泊発電所の基準津波に関するコメント回答

(日本海東縁部に想定される地震に伴う津波)

令和3年4月21日
北海道電力株式会社

令和元年9月27日審査会合における指摘事項一覧

敷地前面海域の地形的特徴 (2/4) F_B-2断層 (測線3B-7)

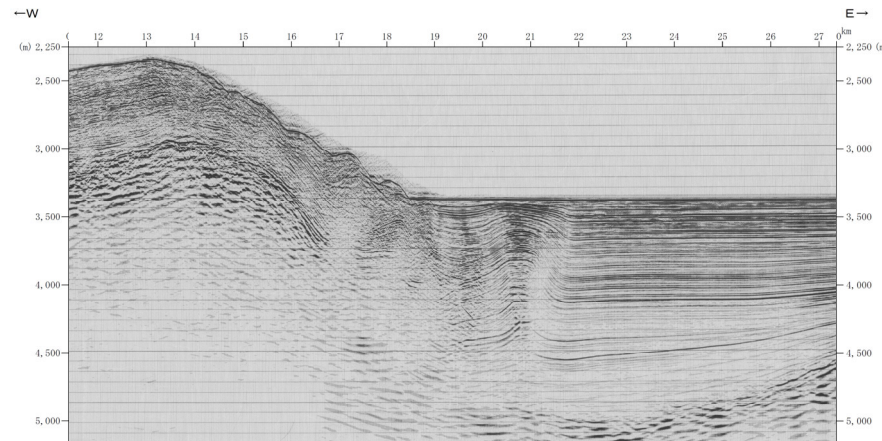
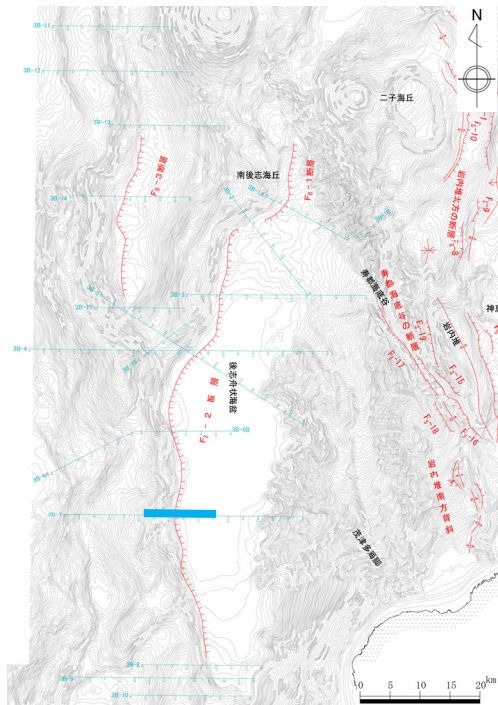
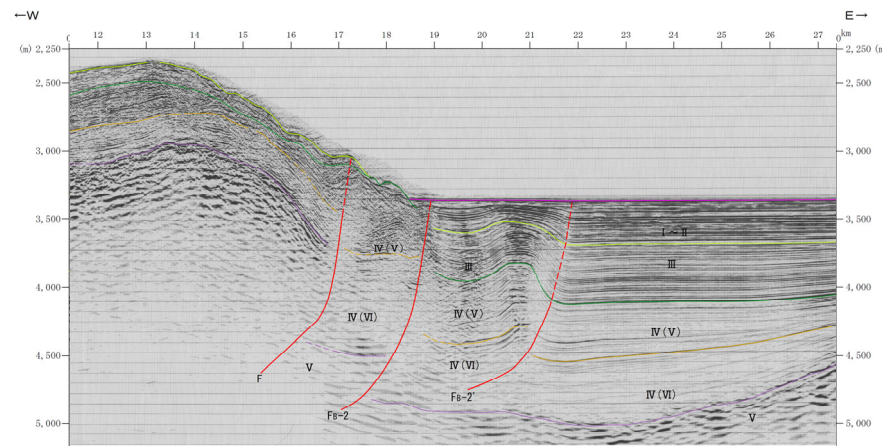
※凡例のうち地質年代については、誤記があったことから今回修正した。

敷地前面海域の地形的特徴 (3/4) F_B-3断層 (測線3B-14)

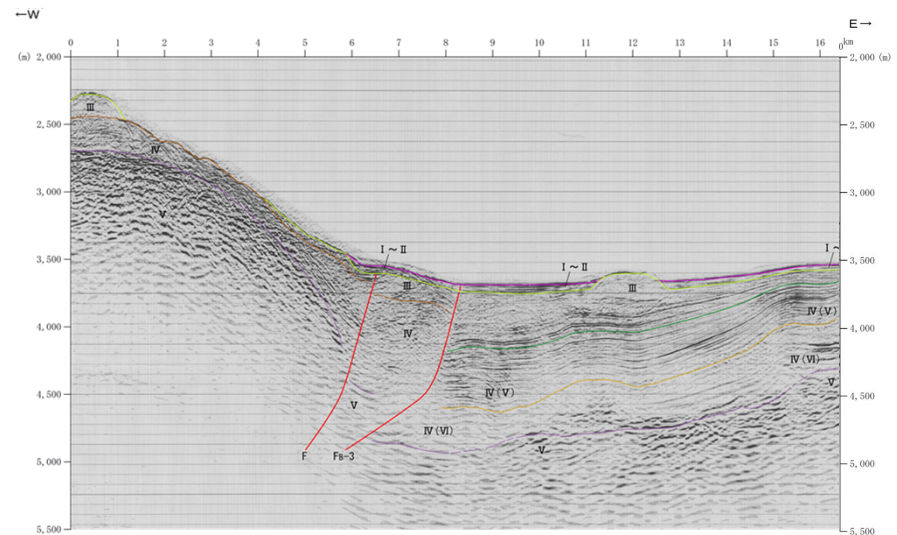
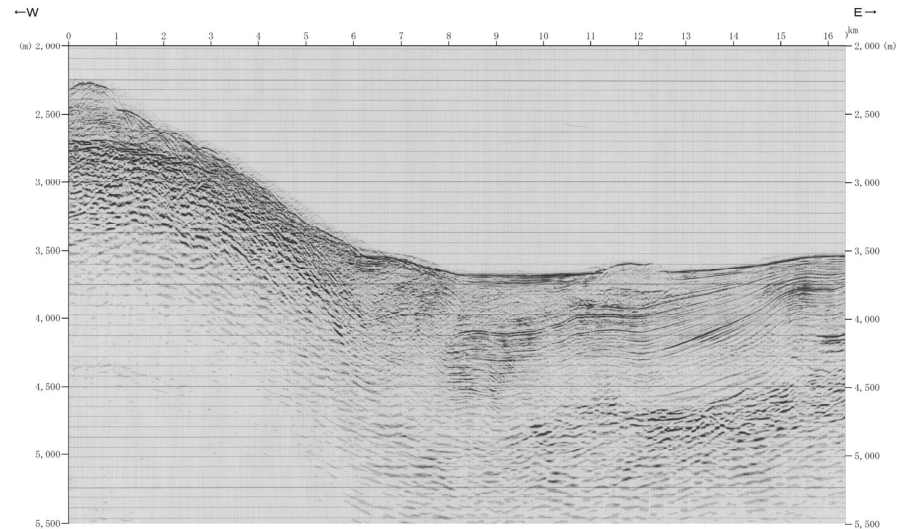
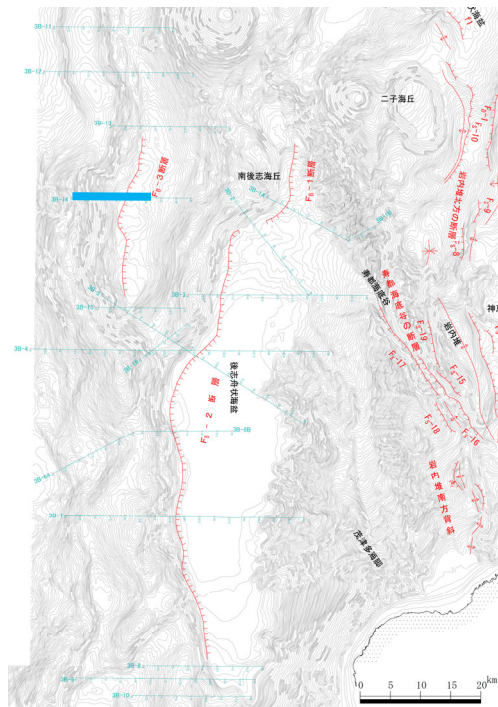
※凡例のうち地質年代については、誤記があったことから今回修正した。
